改善箇所説明図

改善の内容

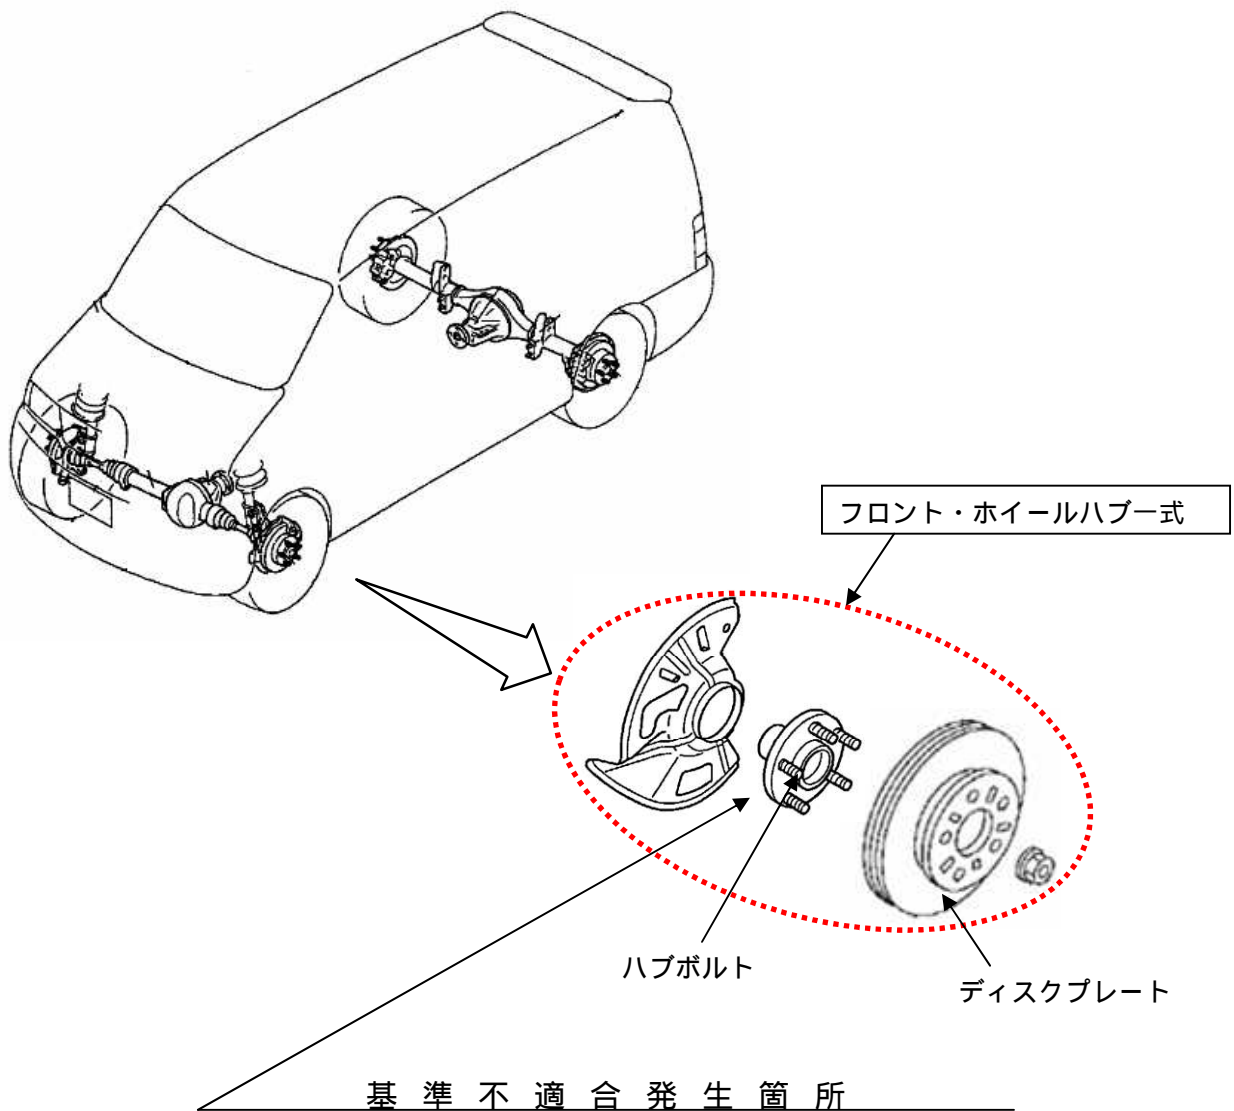
フロント・ホイールハブの補修部品において、ハブボルト穴の加工が不適切なため、ホイールハブやハブボルトがディスクプレートと干渉するものがある。そのため、そのまま使用を続けると、ホイールナットの緩みやハブボルトの折損が発生し、最悪の場合、走行不能に至るおそれがある。

全車両、フロント・ホイールハブ式を良品と交換する。

識別：室内のヒューズボックスのカバーに黄ペンを塗布する。
